SAINT-ROCH (37)

Modification n°1

RAPPORT DE PRESENTATION

Enquête publique

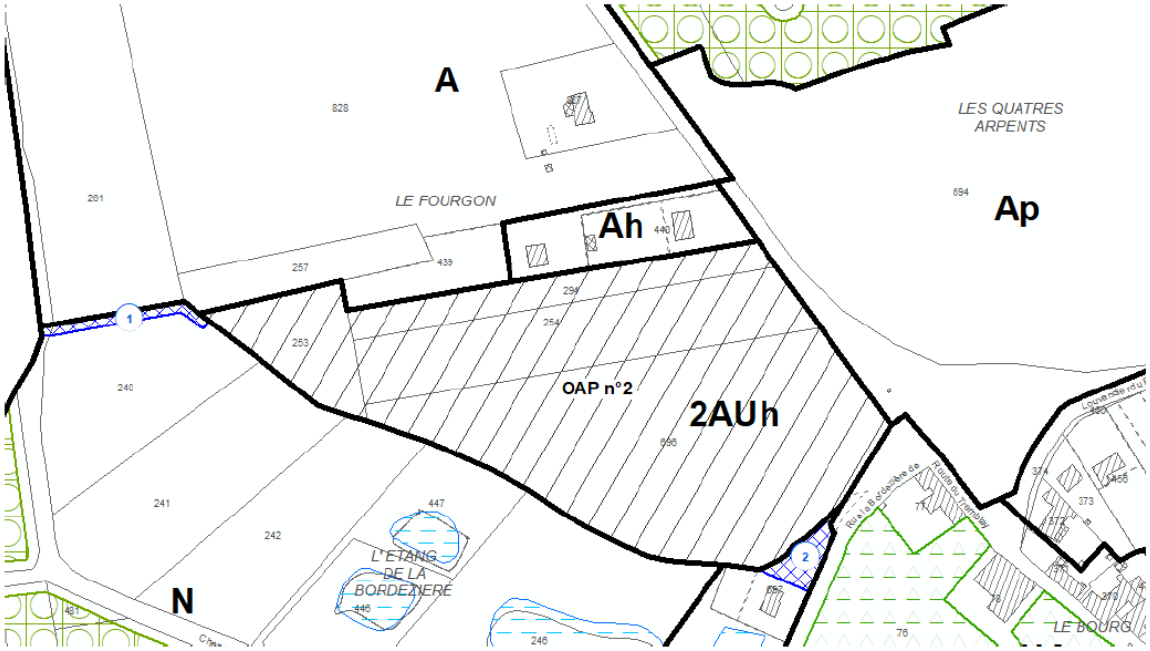
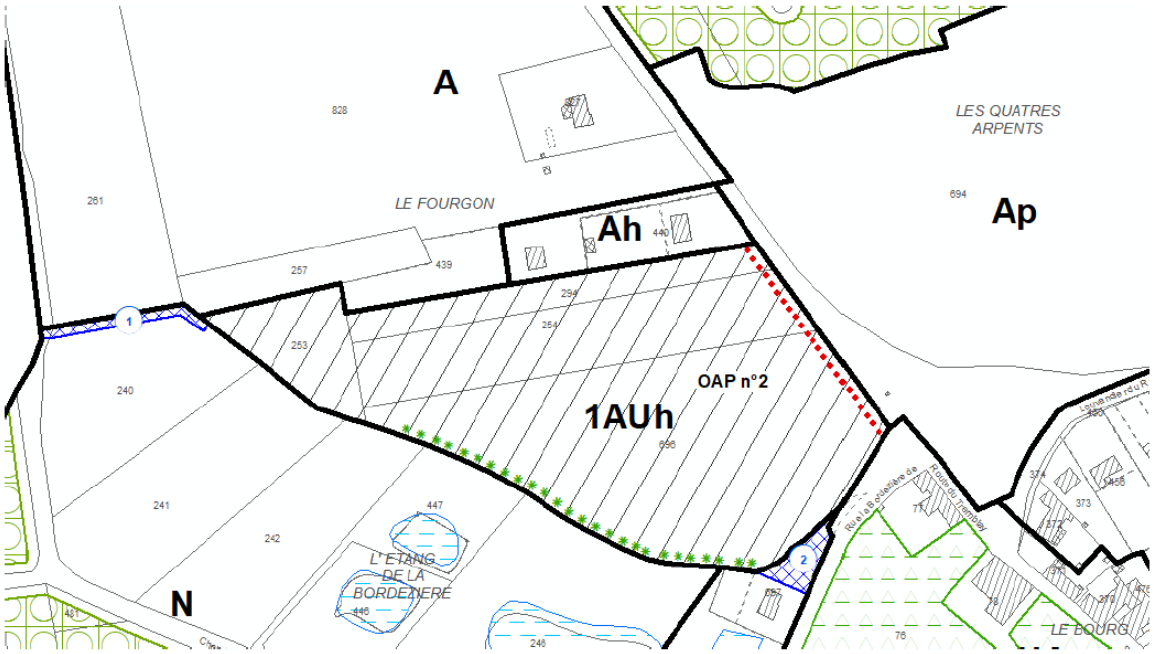
Passage de 2AUh en 1AUh du site du Fourgon, avec identification :

- D'un linéaire en façade sur la RD36 pour lequel la création d'accès automobile direct est interdit ; les terrains en façade sur cette voie devant être desservis depuis le réseau de voirie interne à créer ;
- D'une haie arborée à conserver en frange sud-ouest du site.

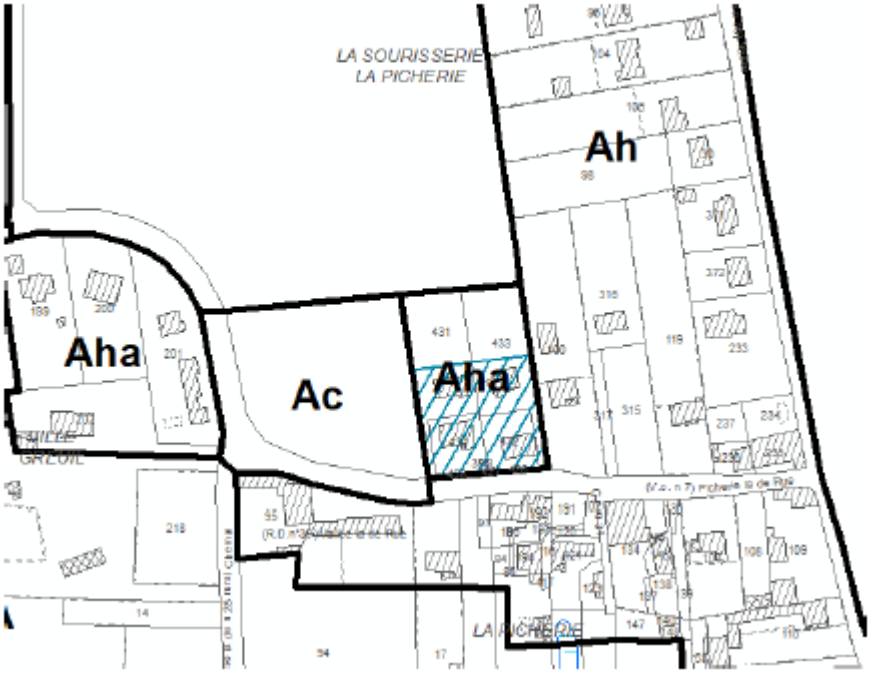
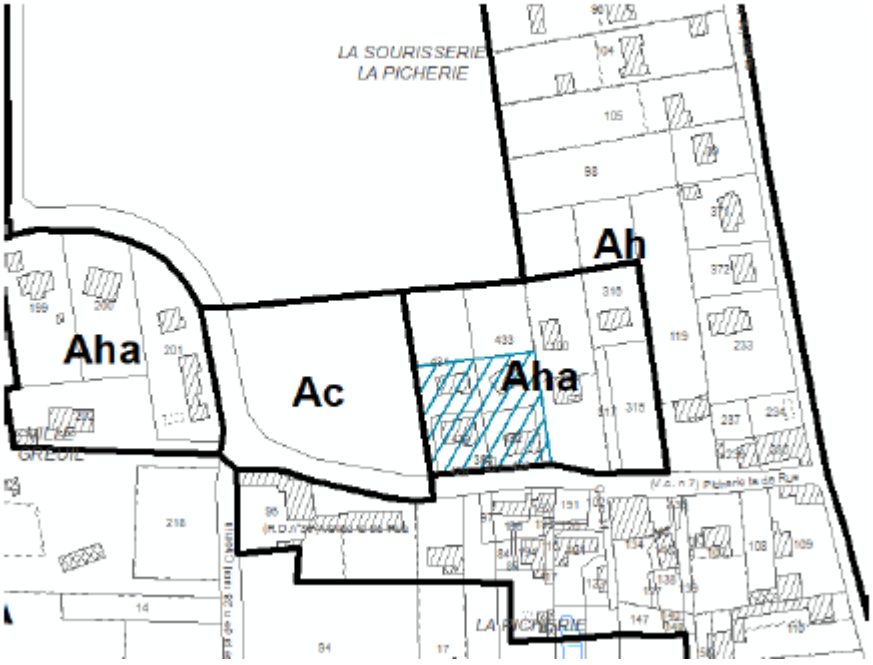
Dans le cadre de cette modification n°1 du PLU, le secteur Aha de la rue de La Picherie est donc étendu vers l'est pour venir intégrer la parcelle ZA315. Au passage les parcelles ZA100 et ZA 316 sont aussi intégrées au secteur Aha pour leur partie déjà bâtie, afin d'avoir un zonage cohérent dans sa délimitation. Le secteur Aha est donc étendu de 0.39 ha au détriment du secteur Ah.
